Re: 顶钩8194上盖治具改模事宜--顶勤

你好！我司SM8194喷漆治具(模号:3856)应喷涂要求优化，请依附件3D改模并送样20PCS验证，请回复最快试模送样时间，谢谢！

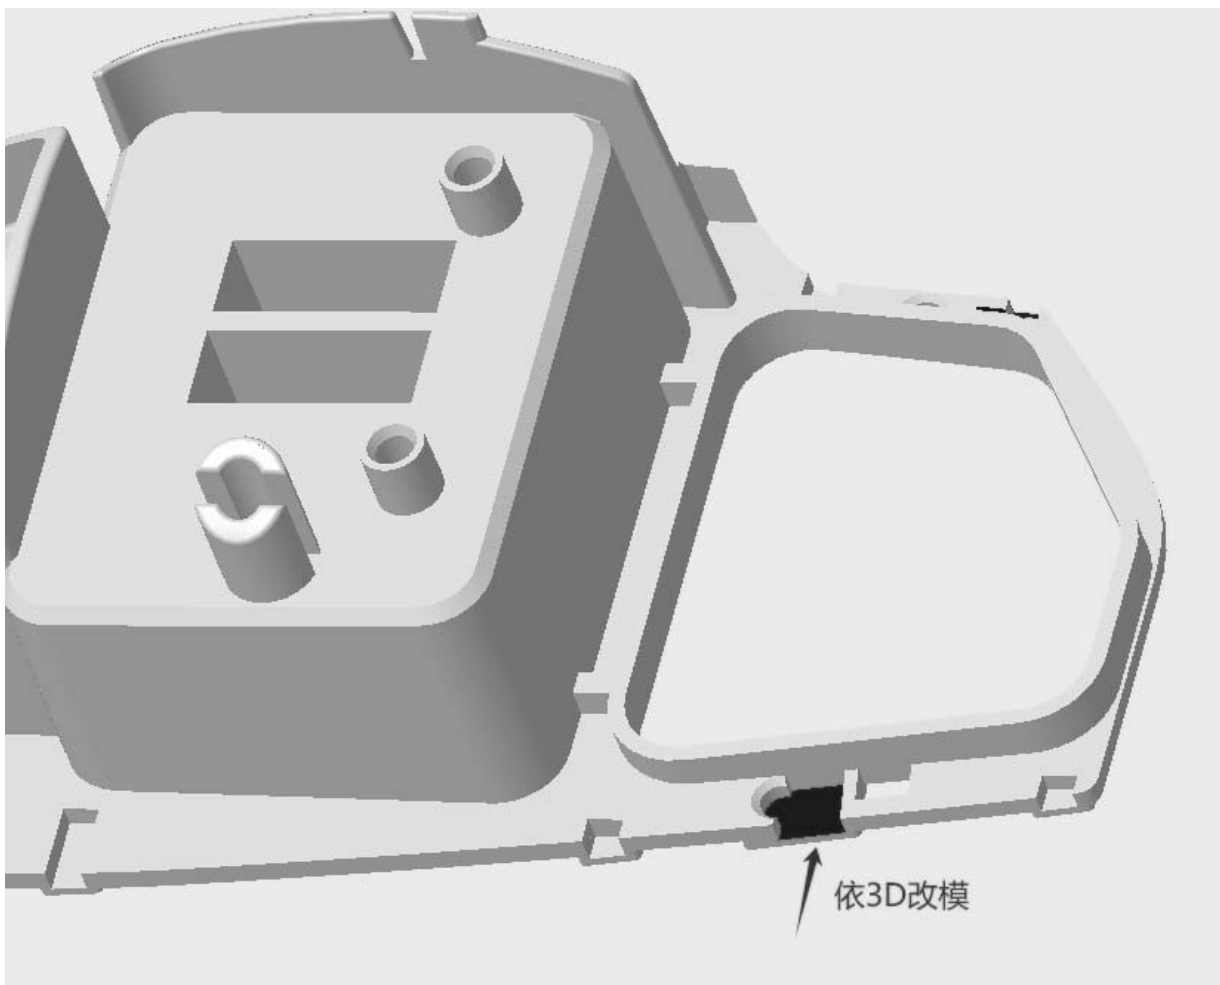
请以附件最新3D为准, 优化如下图两处做避空. 谢谢!

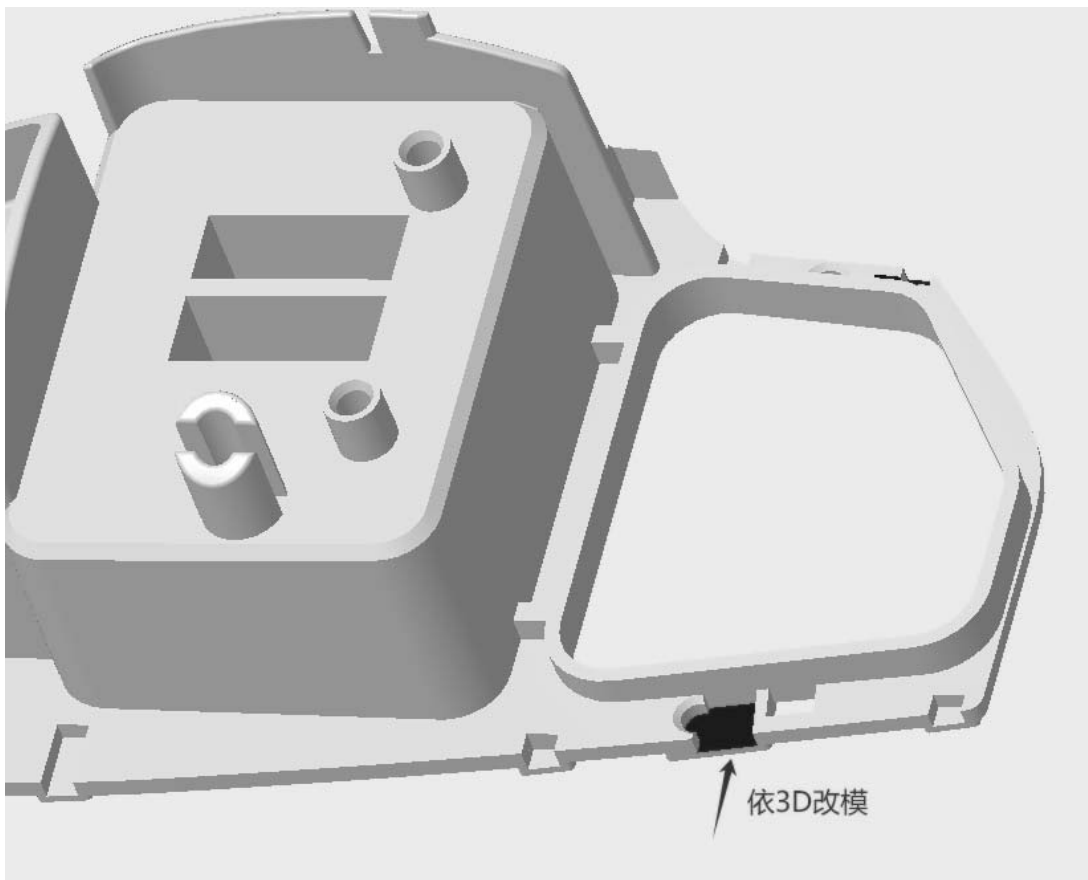
如下SM8194喷漆治具(模号:3856)应喷涂要求优化, 请知悉
顶勤依附件3D改模并送样20PCS验证. 请回复最快试模送样
时间, 谢谢

如下喷涂反应拆治具容易压断骨位
